濃縮・埋設事業所加工施設保安規定変更認可申請書の一部補正について

加工施設保安規定 補正対照表 (1 / 1)

加工施設保安規定 新旧対照表 (1 / 141)

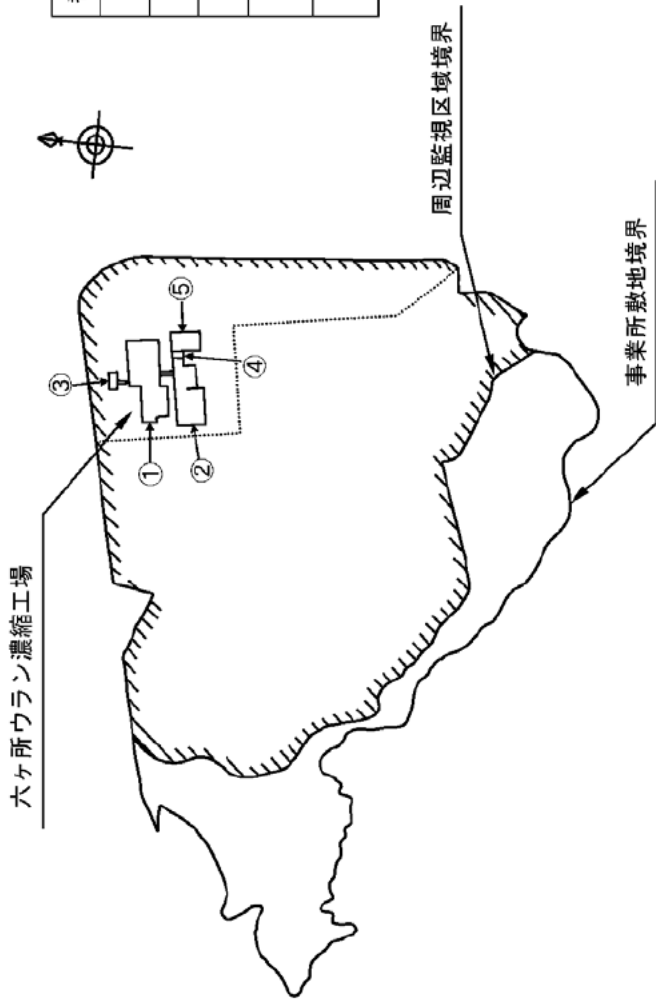
現 行	変更後	変更理由
<u>3 各課長は、前項の技術的な評価の結果に基づき、加工施設の保全のために実施すべき措置に関する 10 年間の計画を策定し、事業部長の承認を得た上で実施する。</u> <u>(新規追加)</u> <u>4 事業部長は、第 1 項から第 3 項 の承認を行うに <u>あたって</u> は、濃縮安全委員会における審議及び核燃料取扱主任者の <u>審査</u> がされていることを確認する。</u> <u>5 各課長は、第 1 項から第 3 項の計画に基づき実施した結果を事業部長及び核燃料取扱主任者に報告するとともに、当該評価により得られた知見を予防処置として反映する。</u>	<u>2 事業部長は、前項の承認を行うに当たっては、濃縮安全委員会における審議及び核燃料取扱主任者の確認がされていることを確認する。</u> <u>3 各課長は、第 1 項の実施計画に基づき、評価を実施する。</u> <u>4 運営管理課長は、前項の評価結果を作成し、事業部長の承認を得る。</u> <u>5 事業部長は、前項の評価の結果、改善を要すると判断した場合は必要な措置を講じる。</u> <u>6 事業部長は、第 4 項 の承認を行うに <u>当たって</u> は、濃縮安全委員会における審議及び核燃料取扱主任者の <u>確認</u> がされていることを確認する。</u> <u>(削除)</u>	工規則の改正反映（経年劣化に係る評価の施設管理への移動）
